Projet de sentier de tour du lac d'Orédon, Réserve Naturelle Nationale du Néouvielle

(Maître d'ouvrage : SIVU Aure-Néouvielle)

Analyse technique des services du Parc national des Pyrénées

Photo de mise en situation sur site du franchissement

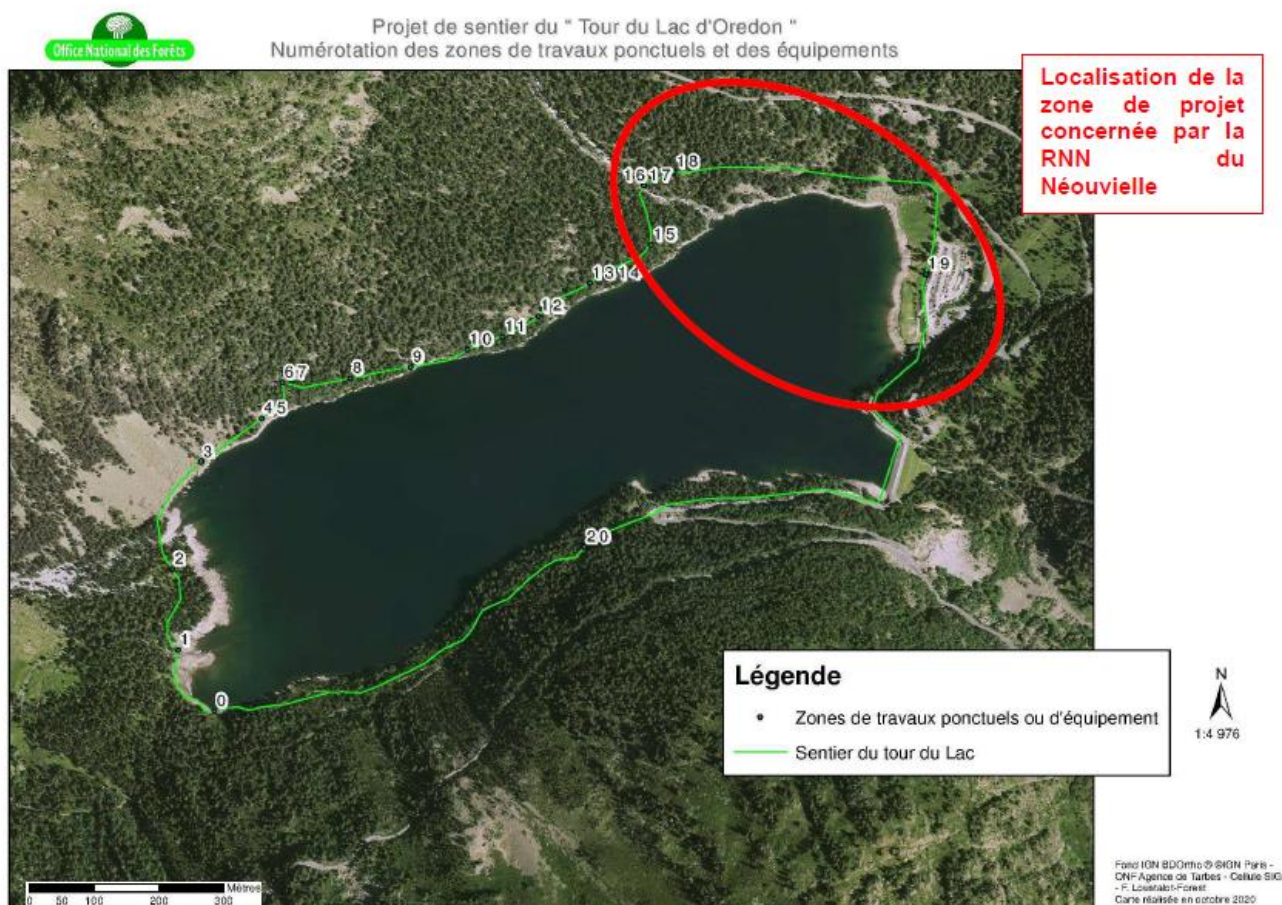
Le franchissement du ruisseau des Laquettes est envisagé par la pose d'un pont sur câble. Il se traduit par le forage dans des rochers en berge, pour l'ancrage des câbles. Les platelages sont en bois, et les garde-corps en filets. La structure sera en partie démontée pour la saison hivernale.
